# intel® Технические рекомендации TA-673-3

20 ноября 2003

## Проблема с диодом модуля питания в серверном корпусе Intel® SC5200 (базовая конфигурация с резервированием)

**Рисунок А – Этикетка производителя с синей полоской (черточкой) означает исправленный блок питания**

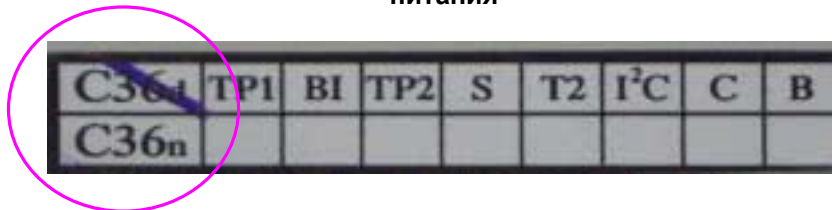
Поставщик блоков питания перерабатывает некоторые блоки питания, серийные номера которых попадают в группу риска, однако в диодах которых отсутствует данная проблема. В переработанных блоках питания эта проблема отсутствует. Переработанные блоки питания помечены синей полоской (черточкой) на этикетке производителя. Пример синей черточки показан на фотографии (рисунок А).

Если пользователи найдут в своей системе модули питания с серийными номерами в пределах диапазона, корпорация Intel рекомендует произвести замену модулей питания во время следующего планового технического обслуживания системы. Пользователи могут заменять модули питания в конфигурации без резервирования без выключения системы, используя запасной модуль питания для подачи питания на систему во время замены другого модуля. Для этого к системе должно быть подключено два кабеля сети переменного тока. Пользователи, имеющие модули питания, входящие в группу риска, могут потребовать замену этих модулей питания. Для получения замены свяжитесь с корпорацией Intel в соответствии со стандартной гарантийной процедурой. Пожалуйста, укажите, что Вы звоните по поводу TA 673-3, и имейте под рукой номер детали и серийные номера систем, для которых требуется замена.
